监理工作通知单

工程名称：上海化工区漕泾 20 兆瓦移动式光伏电站示范项目二期

编号：GFDZJBM08-29

事由：关于东区支架基础浇筑事宜

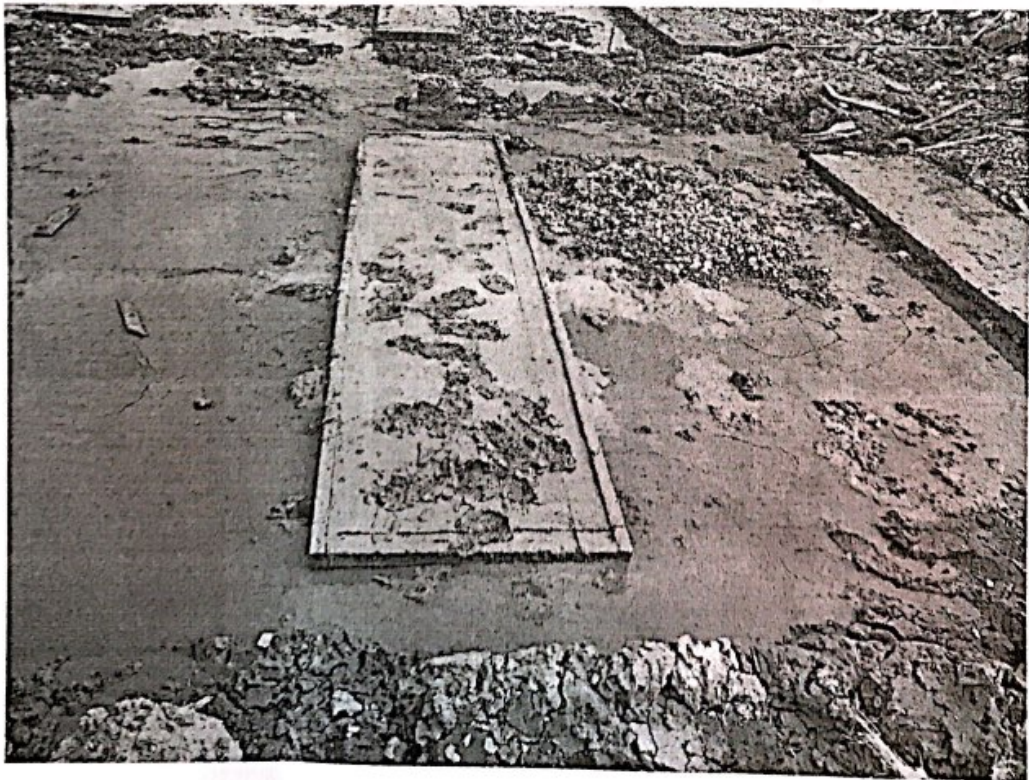
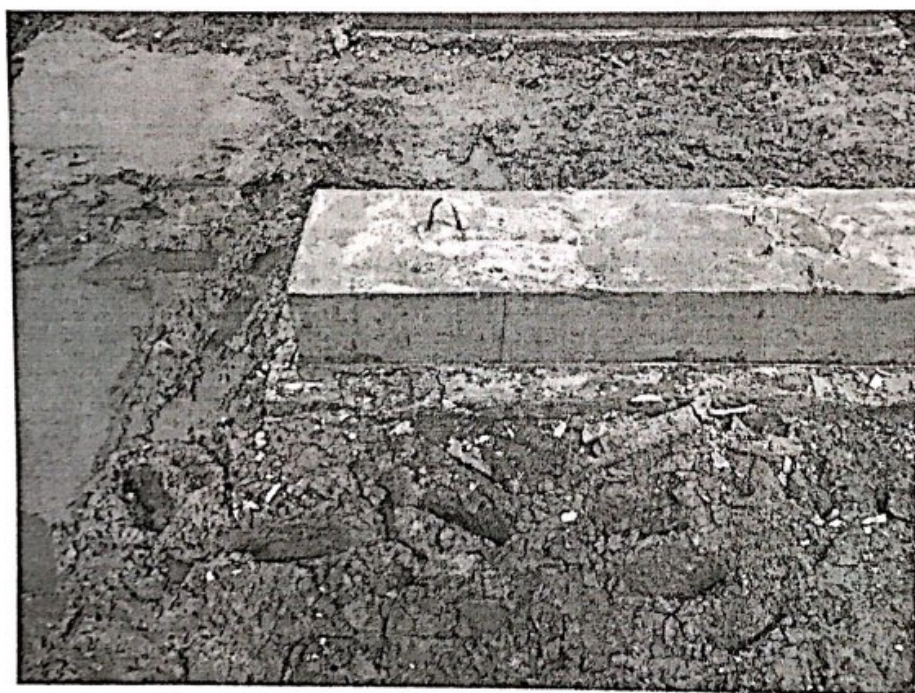
今日我方监理人员在现场例行检查过程中发现，贵方土建分包班组在 A3 路以西的支架基础施工浇筑质量严重缺失。场区内未先进行排水，垫层表面开裂断裂、缺边角、垫层扭曲变形严重、拆模过早；条基蜂窝麻面、高低不平、偏离中心线、钢筋笼未有保护层。因以上土建施工问题较多且问题严重，现令贵方对不合格的部件予以全部拆除返工，现期 3 日内整改完毕，混凝土浇筑前通知我方监理人员到场进行验收，未经我方人员验收严禁浇筑施工。

望贵方能加强土建分包队伍监管，增派相关土建技术人员到场管理，对施工过程中存在的问题及时予以整改，做好三级自检工作。如后期再出现此类质量问题的出现，将对贵方予以经济处罚并下达停工令。。
